H-23011-5
令和5年7月18日
原子燃料工業株式会社
熊取事業所

設工認申請書における記載に変更が必要な内容について

表1 申請書の記載内容に対して変更を行う箇所一覧

「図ハ-2-1-2-1 第 2 加工棟 基礎伏図兼構造区分図」の変更箇所

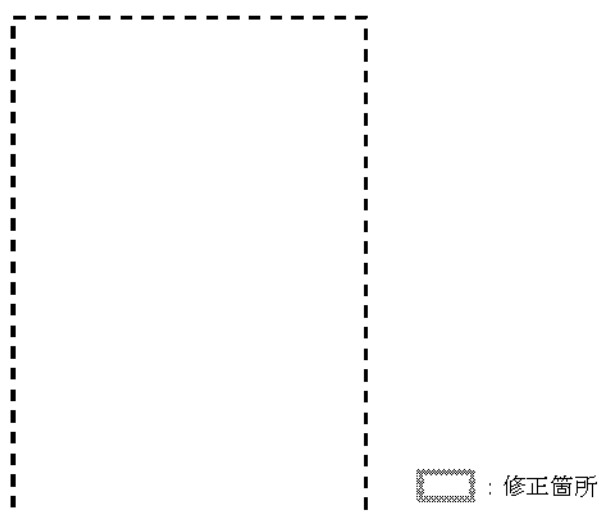
図ハ-2-1-2-1 第 2 加工棟 基礎伏図兼構造区分図において、北側屋外階段部の張り出し基礎スラブの符号を「CFS2」と記載すべきところを誤って、「CFS1」と記載しているため、当該図中の記載を変更する。

軽微な変更の届出により、基礎スラブの符号を修正する。また、同届出後に使用前事業者検査要領に反映し、使用前事業者検査を実施する。

図チー a - 3 工事フロー

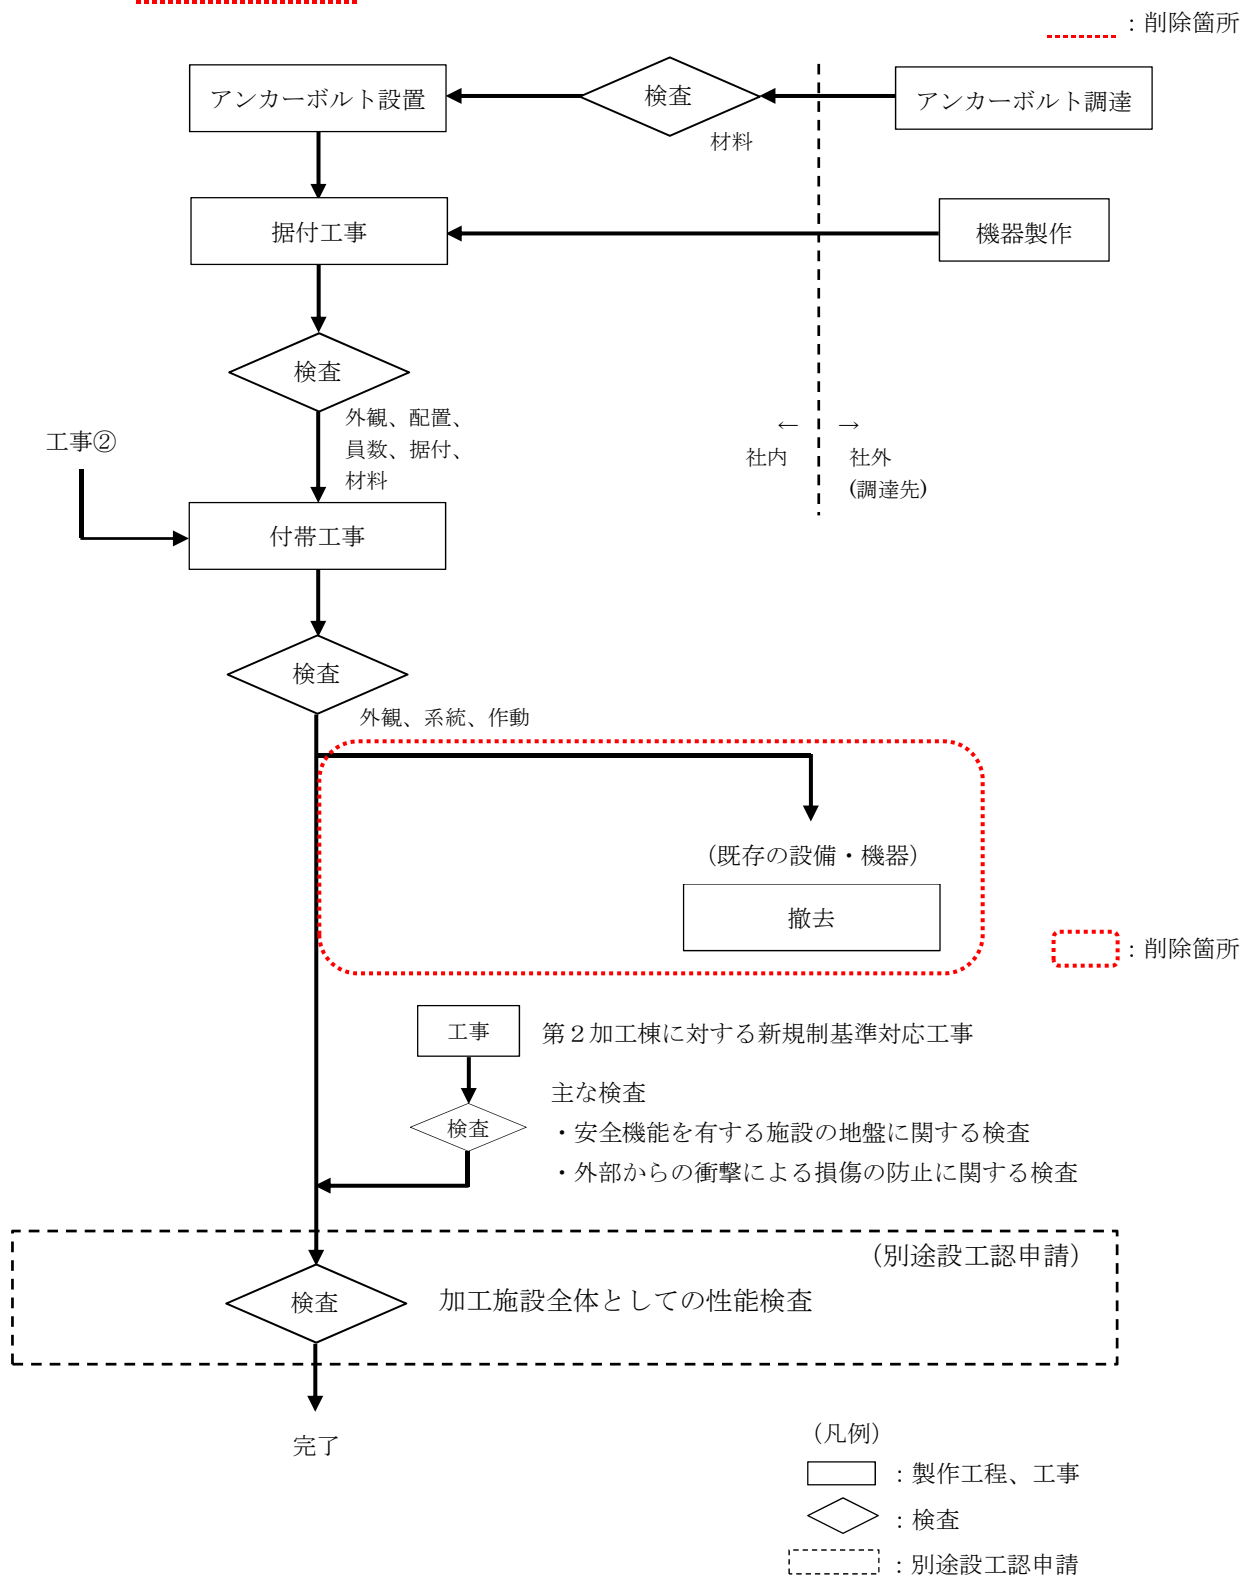
既存の機器は、原災法に基づく放射線測定設備であり過去に設工認を得たものではないこと、これらの機器の撤去工事は新たに設置するモニタリングポストの技術基準への適合に影響を及ぼすものではないことから、既存の機器の撤去工事は設工認の対象外と考えている。このことを明確化するため、第4次設工認におけるモニタリングポストの変更内容、工事に係る記載のうち既存の機器の撤去工事に係る記載を以下のとおり削除し、適正化する。

軽微な変更の届出により既存の機器の撤去工事に係る記載を削除する。

「図リー他－15 第1加工棟 火災感知器設備 配置図」の変更箇所

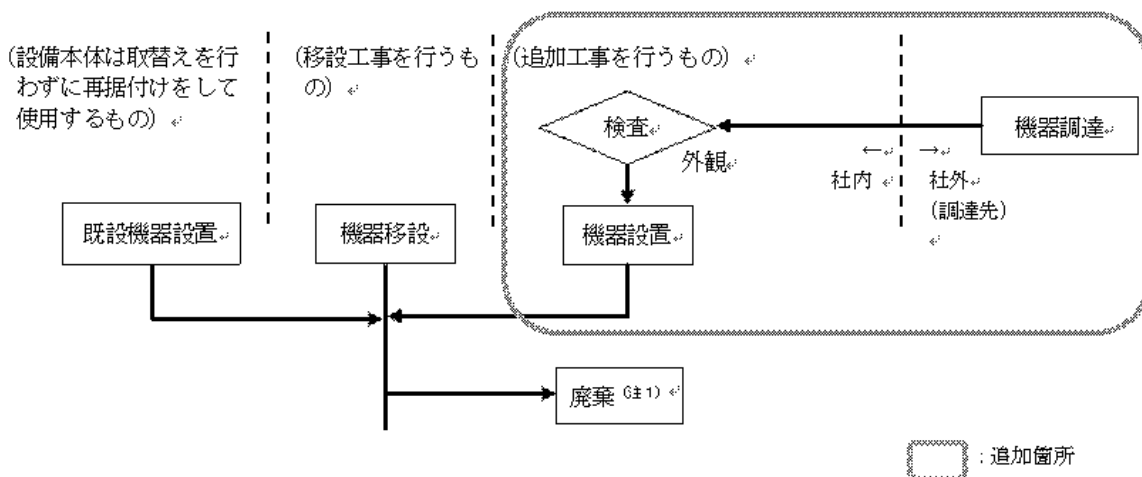
公設消防の指導により、第 1 加工棟の自動火災報知設備に発信機を 1 台追加し、11 台から 12 台に変更する。

そのため、追第 3 次 表へー 2 - 1、追第 3 次 表リー 4 - 1 の発信機の台数及び図リー他ー 1 5 の配置図を変更する。また、図リー 1 - 1 工事フローに発信機の追加の工事を行うフローを追加する。

軽微な変更の届出により、申請書の第1加工棟の仕様表、非常用設備の仕様表、配置図及び工事フローの記載を修正する。

「図ト-W1設-2-4(2) 気体廃棄設備 No.2 (系統1、系統2、系統3、系統4、給気系統) 送排風機の起動停止時 (インターロック信号系統 図)(2/2)」の変更箇所 : 修正箇所

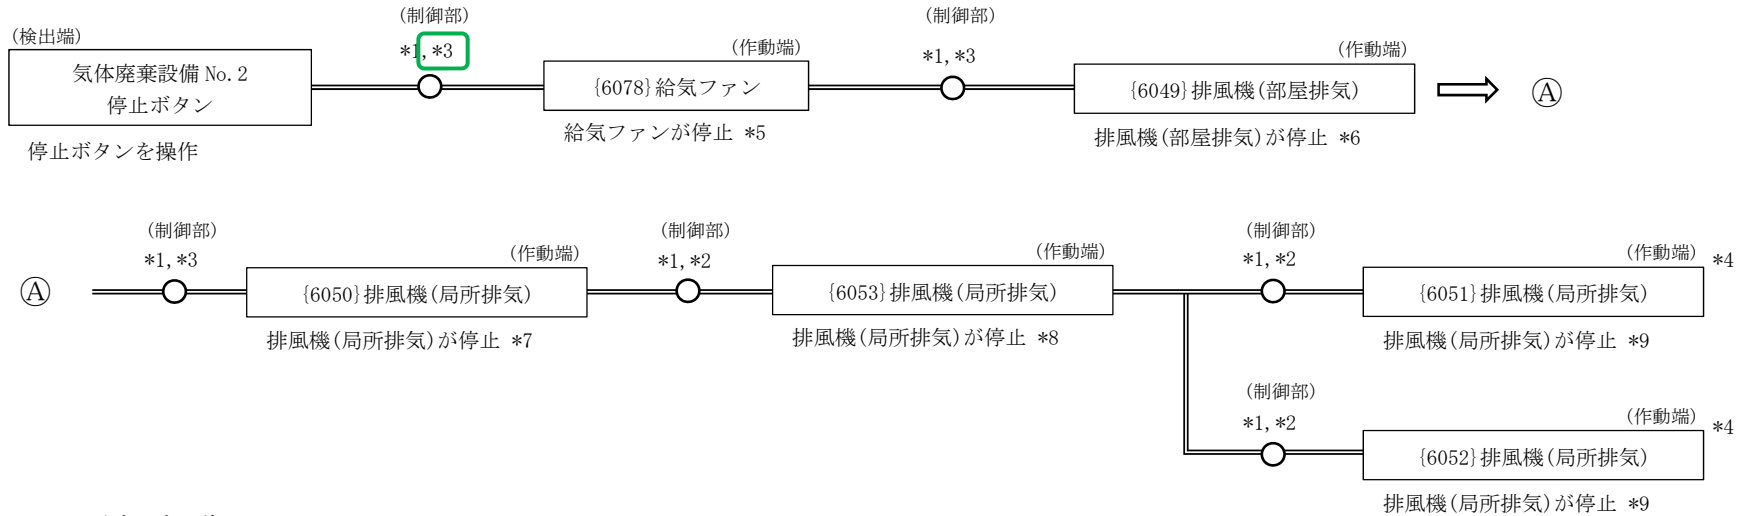
図ト-W1設-2-4(2) 気体廃棄設備 No.2(系統1、系統2、系統3、系統4、給気系統) 送排風機の起動停止時(インターロック信号系統図)において、気体廃棄設備 No.2 停止ボタン～{6078}給気ファン間のメカニカルリレーの位置を「*2」(6080-2)制御盤(1)としているが、「*3」(6080-2)制御盤(2)の誤りであったため変更する。(次頁参照)

軽微な変更の届出により当該図を修正する。また、同届出後に使用前事業者検査要領に反映し、使用前事業者検査を実施する。
